ПАСПОРТ
ДОСТУПНОСТИ ОБЪЕКТА СОЦИАЛЬНОЙ ИНФРАСТРУКТУРЫ
НА ДОСТУПНОСТЬ ДЛЯ ИНВАЛИДОВ И МАЛОМОБИЛЬНЫХ ГРУПП НАСЕЛЕНИЯ

Муниципальное автономное учреждение дополнительного образования
«Детско-юношеская спортивная школа»
Уватского муниципального района
спортивный зал «Здоровье»
Тюменская область, Уватский район, с. Уват, ул. Октябрьская, д.51а

АКТ ОБСЛЕДОВАНИЯ № 637
объекта социальной инфраструктуры
К ПАСПОРТУ ДОСТУПНОСТИ ОСИ
№ 209-ОО

Фотография №17

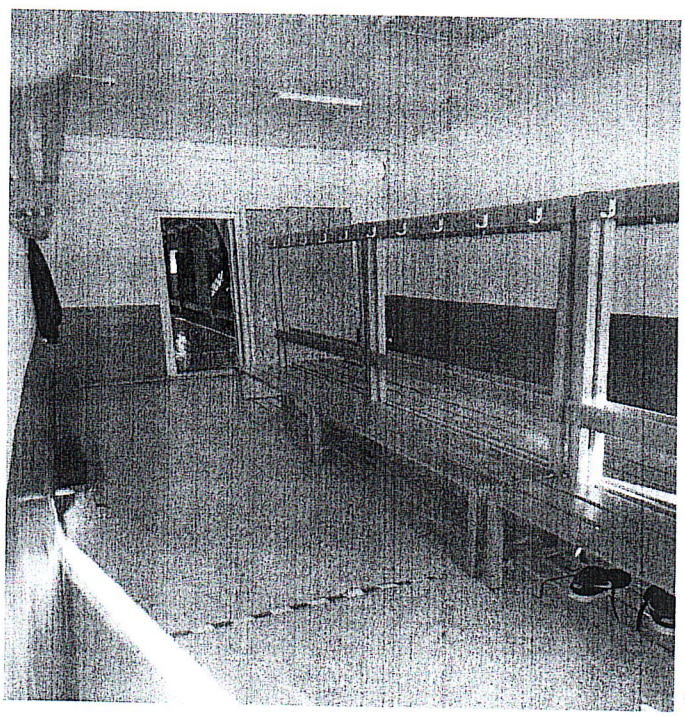
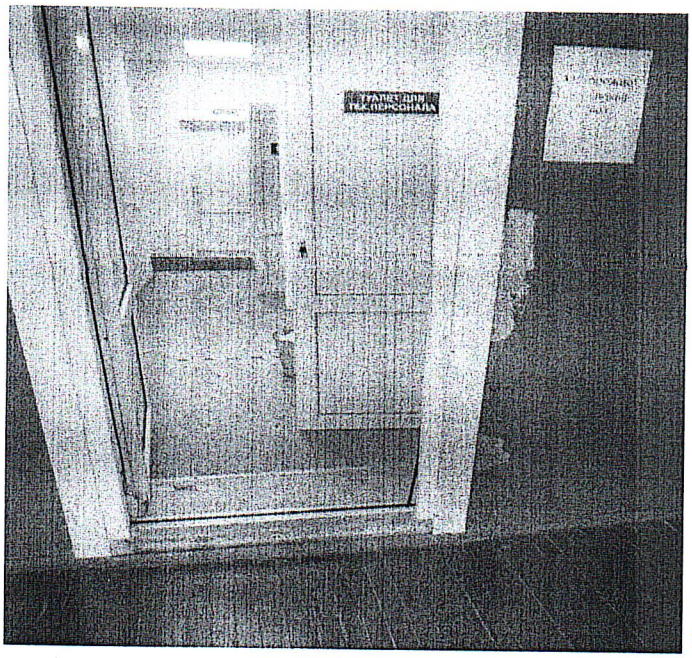
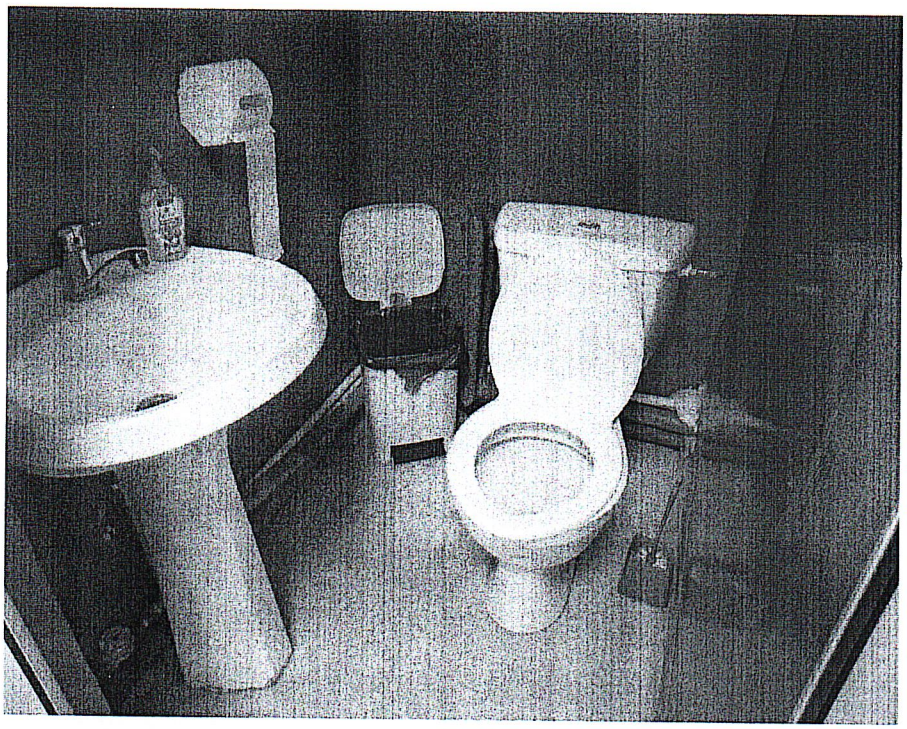
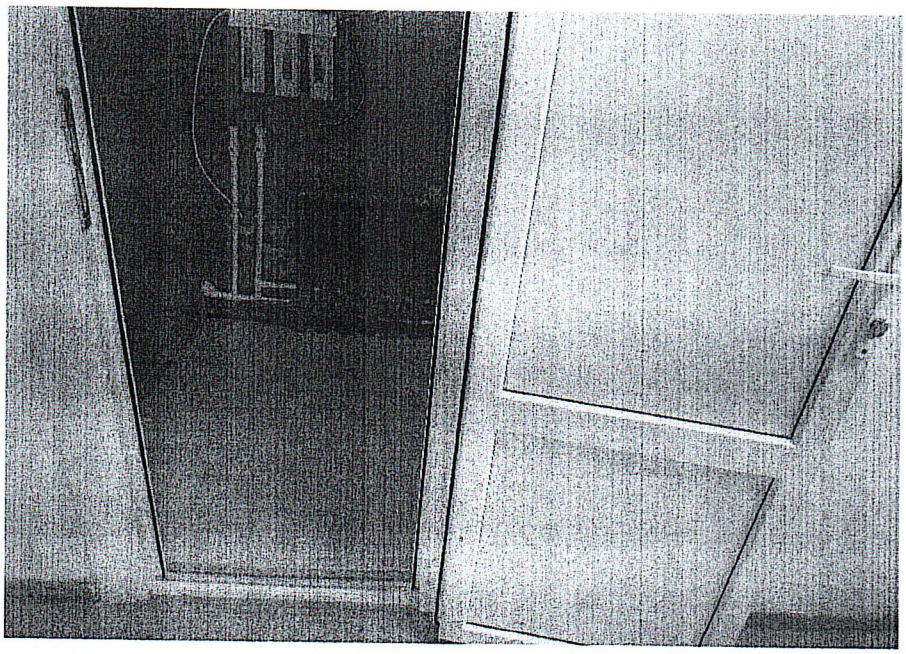
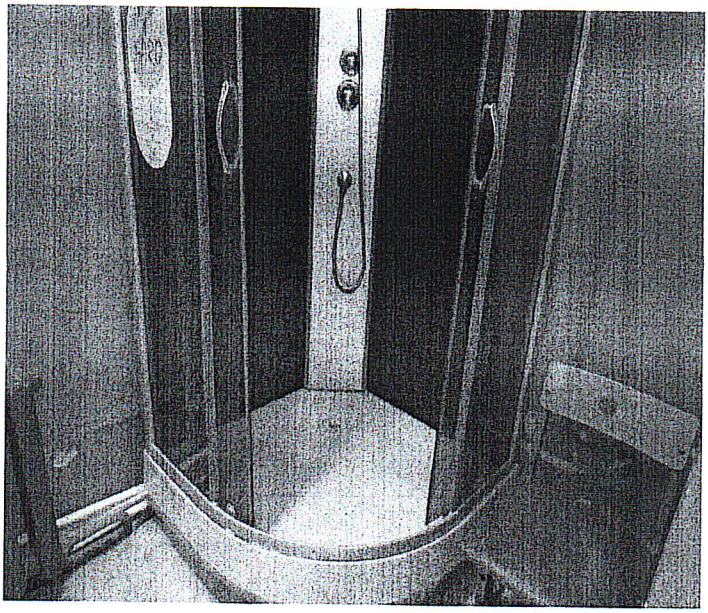
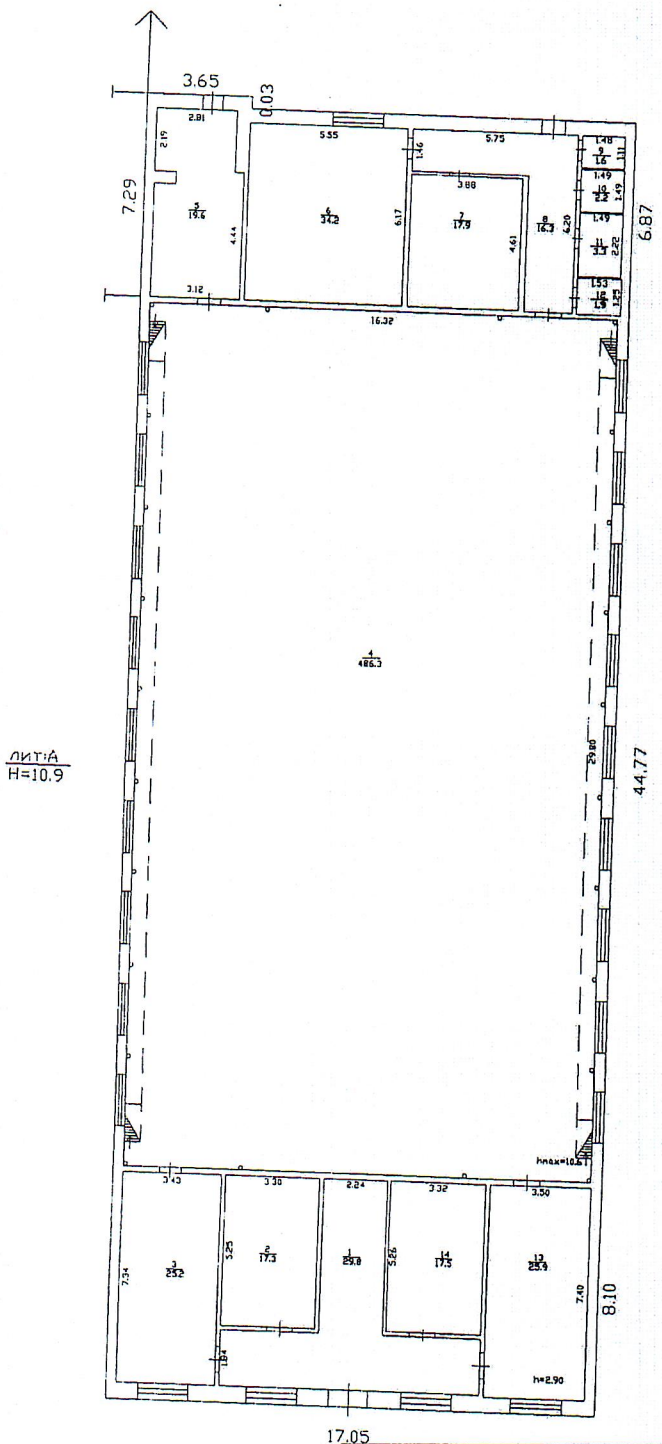
разворота кресла-коляски не менее 1,4м (размеры кабины могут изменяться в зависимости от расстановки и габаритов применяемого оборудования); -установить зеркало на высоте 0,85-1,1м или поворотное зеркало на высоте не более 0,85м; -установить кнопку вызова помощи со шнурком с пиктограммой на высоте не более 0,85м; -над наружными входными дверями, из коридора, предусмотреть свето-звуковые оповещятели с отключением из туалетных комнат; - предусмотреть ведра для мусора без крышки или сенсорного тина; -предусмотреть оказание ситуационной помощи.

Фотография №19

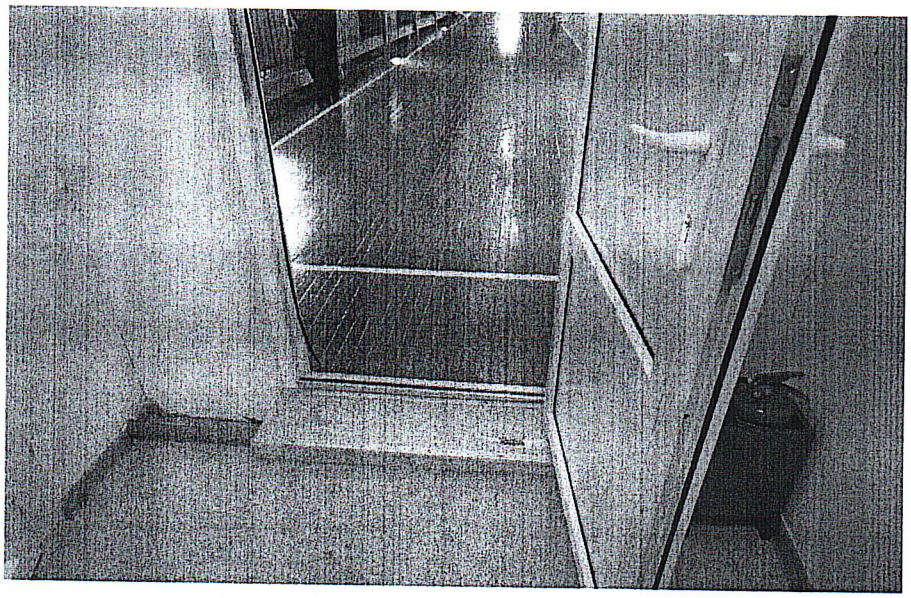
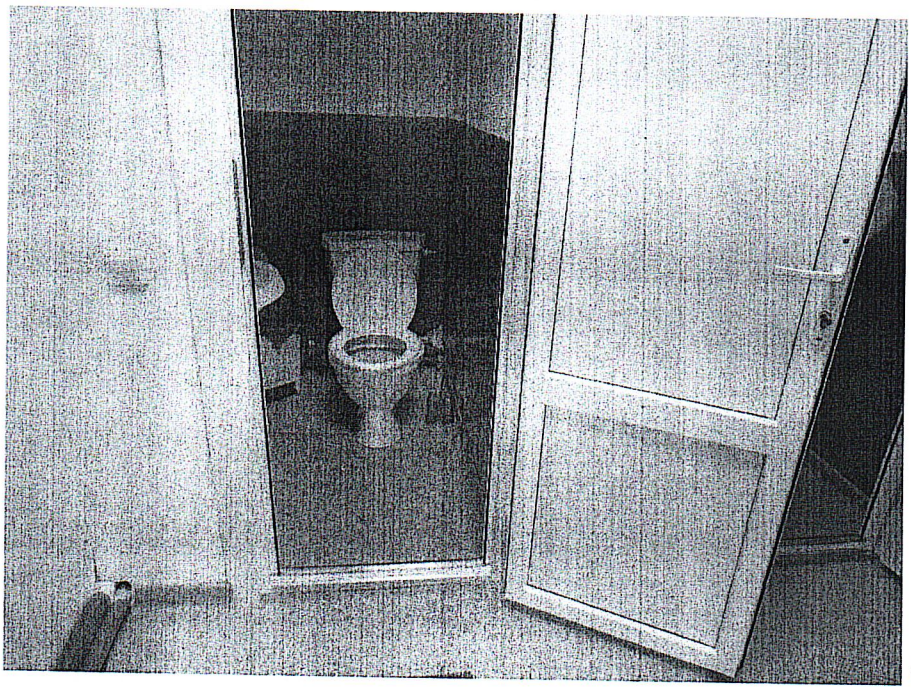
3.1	Коридор (вестибюль, галерея, балкон, фойе)	есть	1,8	6,8,19, 20	- присутствует препятствие в виде одиночной ступени и трубы отопления высотой более 0,014м; -контур одиночной ступени не выделен контрастным цветом; -на проступи одиночной ступени не закреплено противоскользящее покрытие; -одиночная ступень не продублирована пандусом; -отсутствует предупреждающий напольный знак (информационная табличка) «Осторожно, скользкий пол» - отсутствуют **тактильные** указатели, пиктограммы.	К, О, С, У,Г	- выделить контур (проступь) одиночной ступени контрастным цветом за 0,03-0,04м от края проступи шириной 0,08-0,1м; -предусмотреть приставной мини-пандус к одиночной ступени с трубой отопления; -закрепить противоскользящее покрытие на проступи одиночной ступени; -установить предупреждающий напольный знак (информационную табличку) «Осторожно, скользкий пол»; - установить **тактильные** указатели, пиктограммы на путях движения.	Текущий ремонт, индивидуальное решение с ТСР, организационные мероприятия

3.5	Дверь (открытый проем в стене)	есть	-	7,8, 10-12, 19,20	- ручки пластиковых дверей не выделены контрастным цветом; -ширина рабочей створки двери менее 0,9м и высота порога более 0,014м; -присутствует препятствие в виде одиночной ступени и	С, К, О	- ручки пластиковых дверей выделить контрастным цветом; - выделить контур (проступь) одиночной ступени контрастным цветом за 0,03-0,04м от края проступи	Текущий ремонт
